**LAVORI PER IL COMPLETAMENTO DELL'INFRASTRUTTURAZIONE
PORTUALE MEDIANTE BANCHINAMENTO E REALIZZAZIONE DELLA
RETROSTANTE COLMATA TRA IL PONTILE PETROLCHIMICO E
COSTA MORENA EST**

ID_VIP 3870 Istruttoria VIA- Richiesta di integrazioni
prot.n.m_ante.DVA.REGISTRO UFFICIALE.I.0017934.01-08-2018

INT 3.1

Integrazione n. 3.1

Alternativa V1a: vasca conterminata da una paratia di acciaio (palo-palanca e palanca) con giunti impermeabilizzati e nella zona di riva da un diaframma continuo di calcestruzzo armato.

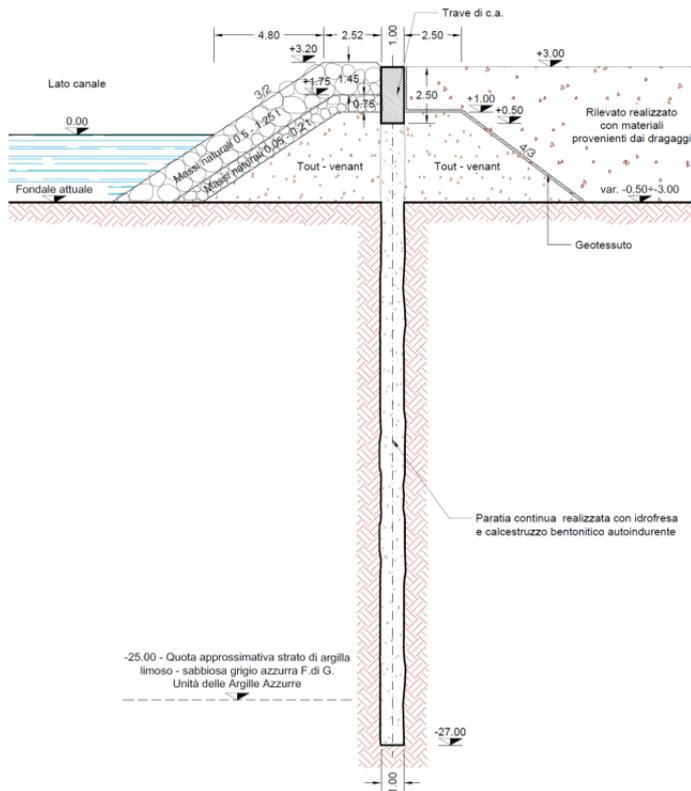
Approfondire la valutazione dell'opzione zero (ossia la non realizzazione degli interventi proposti) e delle Possibili alternative di progetto, confrontandole, attraverso una metodologia di analisi strutturata, con il progetto sviluppato

Alternativa V1a - Soluzione scelta:

fattibilità: La caratterizzazione ambientale dell'area di pertinenza della vasca, eseguita negli anni, ha messo in evidenza livelli di inquinamento relativamente bassi con superamenti dei limiti esclusivamente della colonna A e relativi essenzialmente agli idrocarburi pesanti e al PCB.

La scelta di conterminare il bacino con palancole metalliche e nella zona di riva con un diaframma continuo di c.a. , consente di:

1. limitare il disturbo "ambientale" dei sedimenti marini durante la realizzazione dell'opera;
2. limitare l'escavazione al solo tratto del canale laterale;
3. utilizzare materiale di cava limitatamente al rinfiando delle palancole e alla realizzazione degli argini interni per la vasca di sedimentazione.
4. impermeabilizzare il bacino come richiesto dalla vigente normativa; la paratia è spinta sino allo strato argilloso e i giunti dei gargami sono impermeabilizzati con un sistema certificato.
5. poter adibire il lato porto della vasca come banchina portuale nella prospettiva dello sviluppo del porto; a tal fine si ricorda che sarà necessario modificare il Piano Regolatore Portuale (ambito amministrativo), completare la banchina con una paratia di pali per l'ancoraggio (ambito strutturale) e dragare il fondale antistante (ambito operativo).

Non si rilevano criticità aggiuntive a quelle già elencate per V1
